札幌圏都市計画
都市高速鉄道の変更(案)
(市決定)

- 1号 高速鉄道南北線(さっぽろ駅)
3号 高速鉄道東豊線(さっぽろ駅)

令和4年2月
札幌市まちづくり政策局総合交通計画部

札幌圏都市計画都市高速鉄道の変更（札幌市決定）

札幌圏都市計画都市高速鉄道変更箇所図

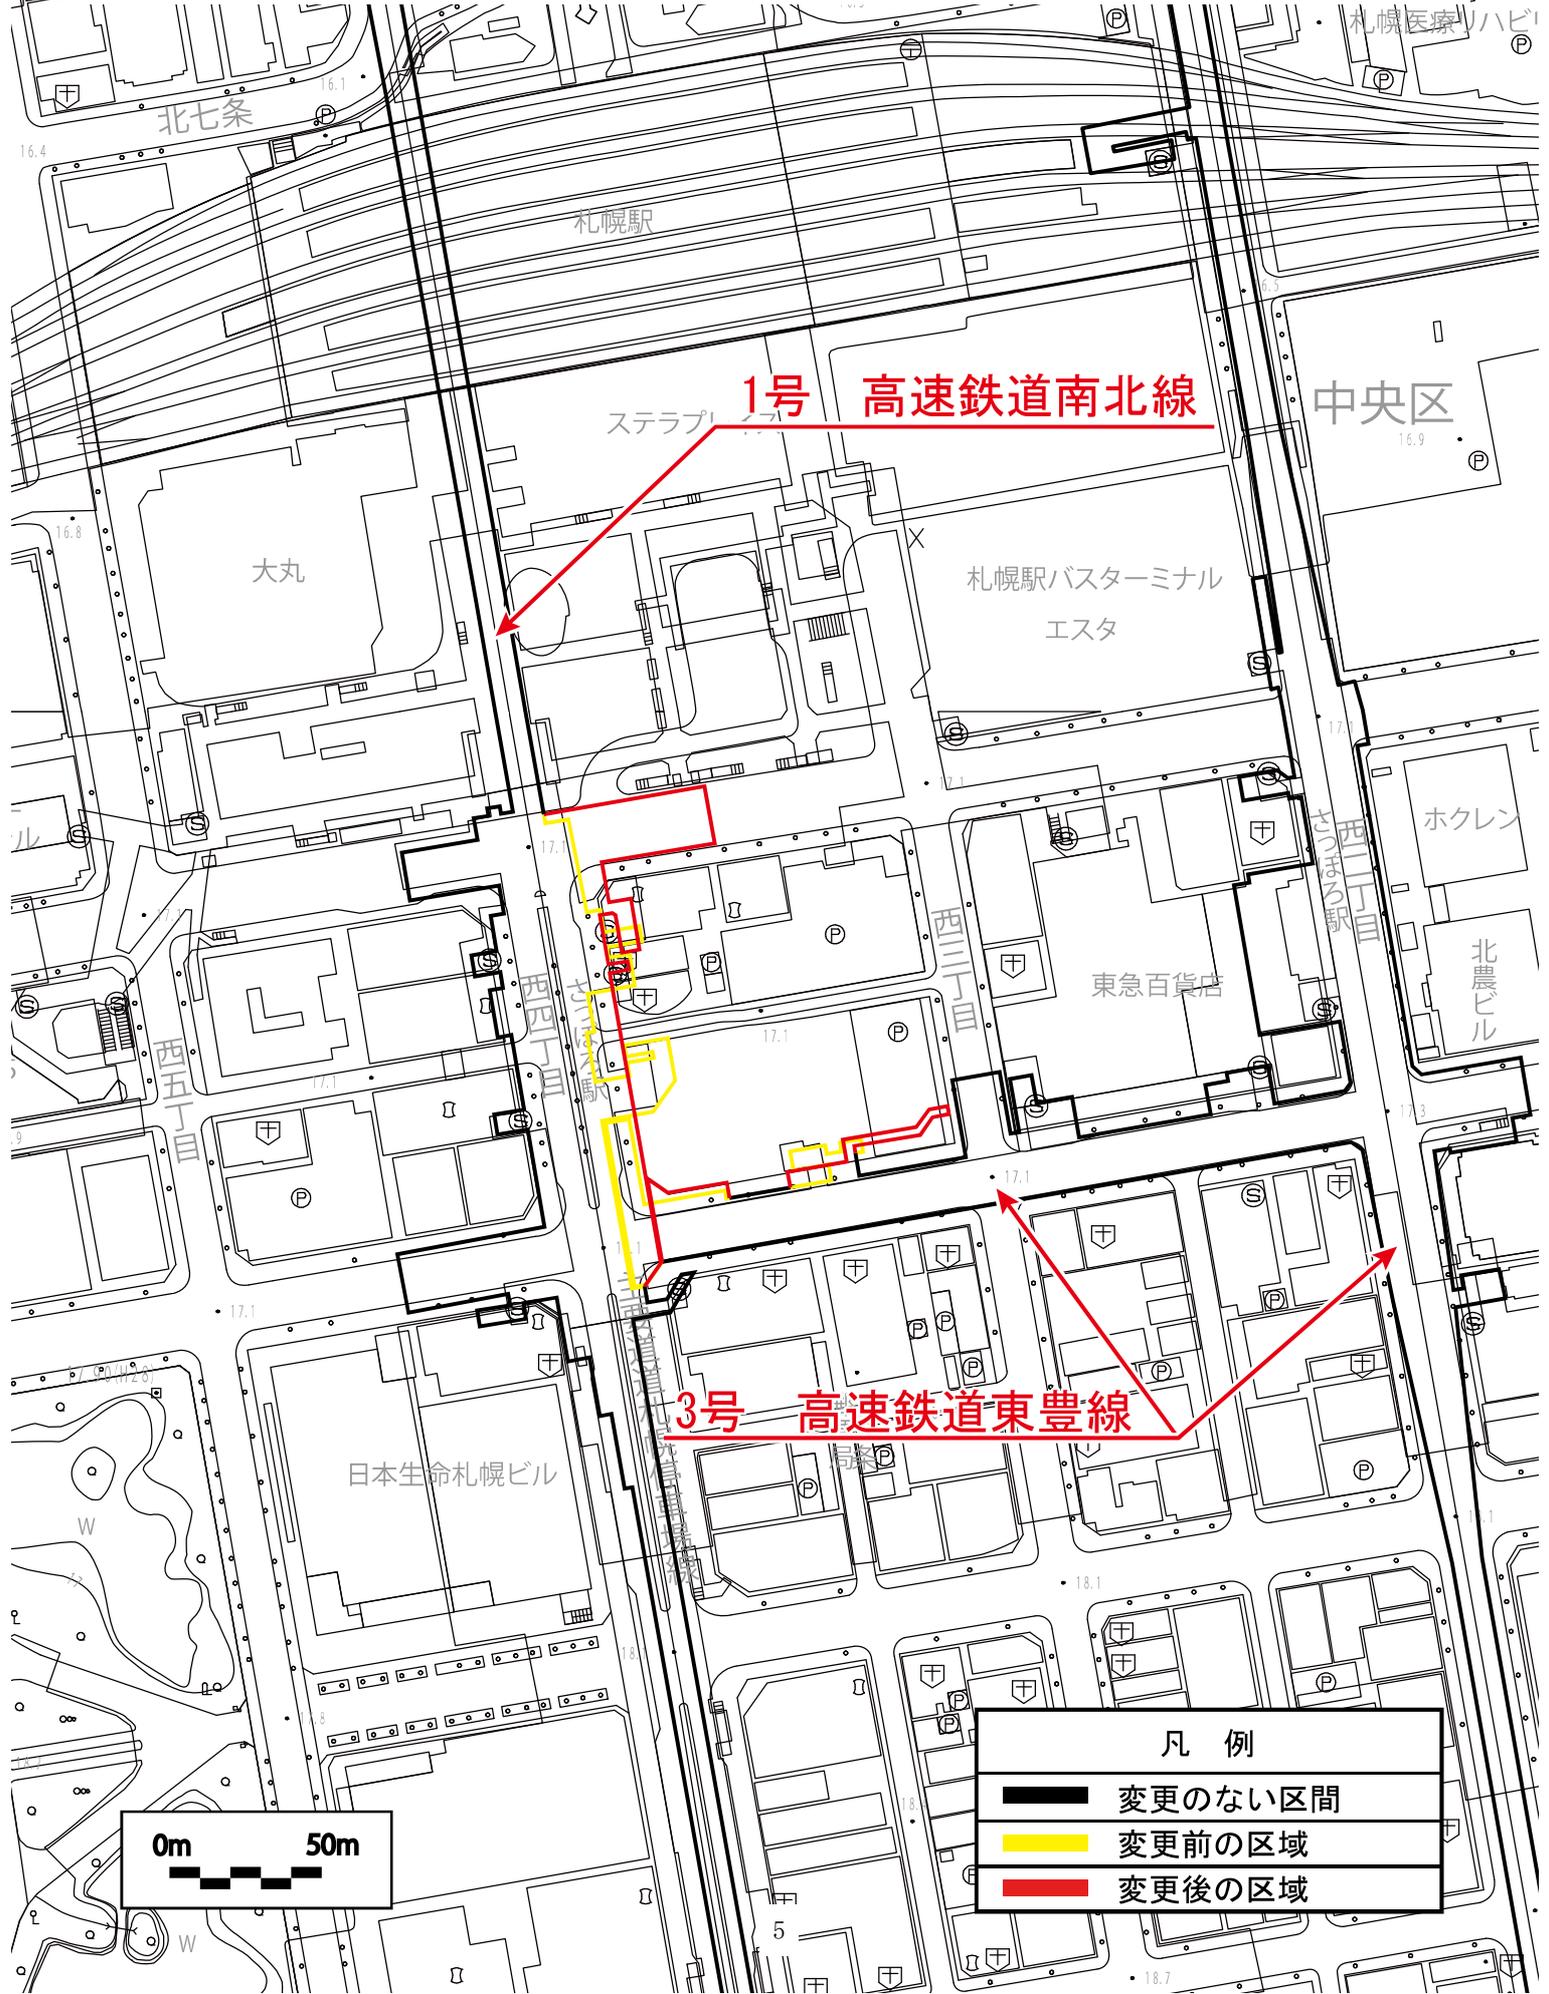
1号高速鉄道南北線さっぽろ駅及び3号高速鉄道東豊線さっぽろ駅において、南北線さっぽろ駅のホームを増設するとともに、札幌市中央区北4条西3丁目地内の民間施設の再開発事業による建替えに伴い、出入口の変更及びトイレ、駅事務室の位置の変更を行うため、区域の一部を変更するものである。
